Si en tant que collectif d'habitant.e.s, nous n'étions pas opposé au projet de village olympique dans son intention, les différentes modifications au fil des concertations, puis en dehors de tout débat démocratique, ont fini, comme dans les discussions entre habitants sur le quartier, de nous convaincre que ce projet, dans la version ici présentée, est un danger pour le vivre-ensemble, l'écologie et notre santé.

A) Des "niveaux de bruit inacceptables pour la santé" des habitants

B) L'héritage

(10) Localisation du projet (composé des ZAC Village Olympique et Paralympique et Pleyel) sur fond de plan IGN

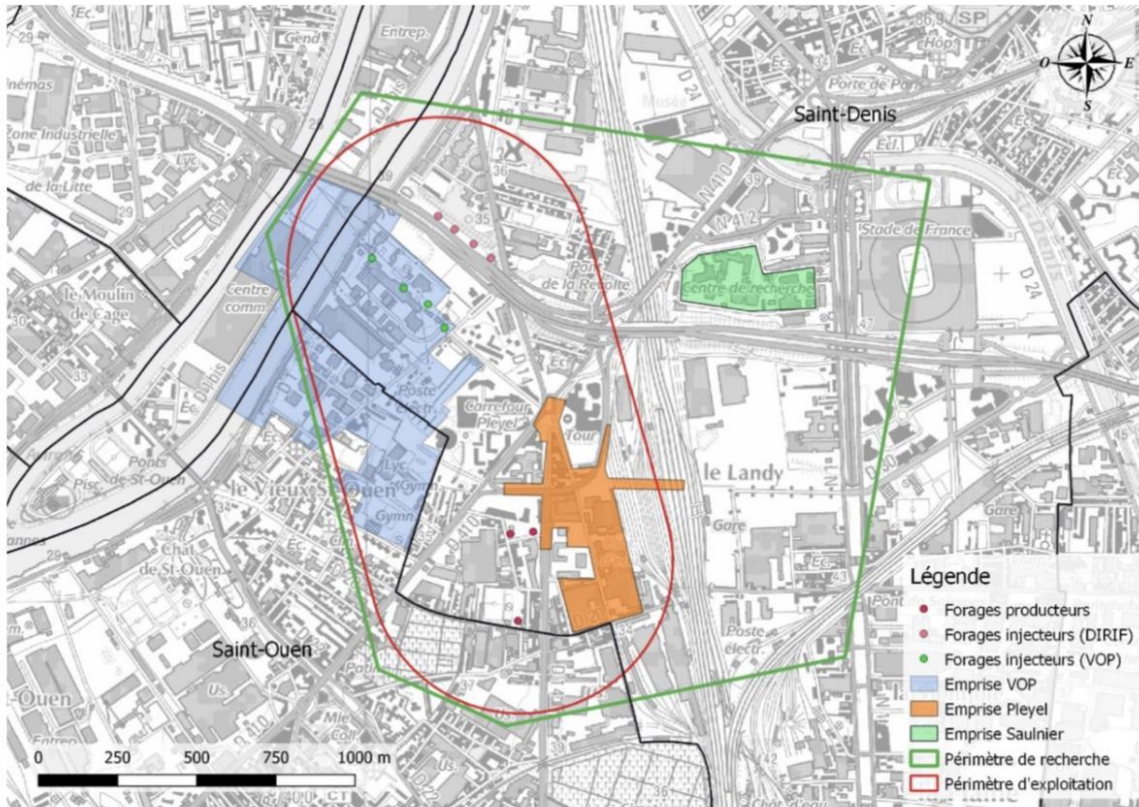
Dans l'autre enquête publique en cours sur le quartier Pleyel, concomitamment à celle-ci, qui concerne la géothermie, nous retrouvons cette carte :

Un lien direct est fait entre le village olympique et la ZAC Pleyel.

19) Pourquoi, si ces projets sont reliés, n'y a t il pas eu un débat public présentant ces projets dans leur ensemble (bénéfices, risques, enjeux locaux, régionaux) ?

20) La rue Sorin et Renouillère semblent impactés par des forages et site de production géothermique, pourquoi ces nuisances n'ont jamais été présentés aux habitants (ni dans le cadre du village Olympique pourtant relié au projet de géothermie, ni dans le cadre de la Zac Pleyel)?
